SPROSTOWANIE

DO ZAPYTANIA OFERTOWEGO / CENOWEGO na:
DOSTAWĘ RUR I ARMATURY DLA ZADANIA: „MODERNIZACJA FILTRÓW POWOLNYCH NA SUW W KALNIE”

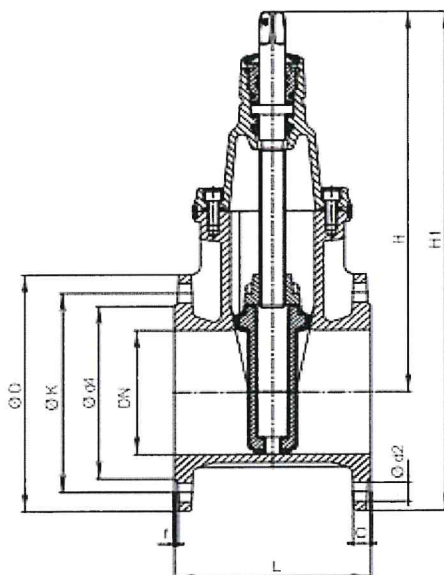
4)zasuwa kołnierzowa dn 250 F4 twardouszczelniona PN 16 (16 otworów na kołnierzu), korpus, pokrywa, klin i górna zaślepka z żeliwa sferoidalnego, trzpień ze stali nierdzewnej niewznoszący, śruby pokrywy zalane masą, pierścienie z mosiądzu, uszczelka dolna-wargowa, zasuwa zabezpieczona antykorozyjnie powłoką proszkową – 6szt.

4a)zasuwa kołnierzowa dn 250 F4 twardouszczelniona PN 10 (12 otworów na jednym kołnierzu i 8 otworów na drugim kołnierzu – zgodnie z rysunkiem), korpus, pokrywa, klin i górna zaślepka z żeliwa sferoidalnego, trzpień ze stali nierdzewnej niewznoszący, śruby pokrywy zalane masą, pierścienie z mosiądzu, uszczelka dolna-wargowa, zasuwa zabezpieczona antykorozyjnie powłoką proszkową – 4szt.

Pierwszy kołnierz	Drugi kołnierz
ØD	400	400
DN	250	250
PN	10	10
ØK	350	350
Ilość śrub	8	12
gwint	M20	M20
Ød2	23	23

4)zasuwa kołnierzowa dn 250 F4 twardouszczelniona PN 10 (12 otworów na kołnierzu), korpus, pokrywa, klin i górna zaślepka z żeliwa sferoidalnego, trzpień ze stali nierdzewnej niewznoszący, śruby pokrywy zalane masą, pierścienie z mosiądzu, uszczelka dolna-wargowa, zasuwa zabezpieczona antykorozyjnie powłoką proszkową – 2szt.
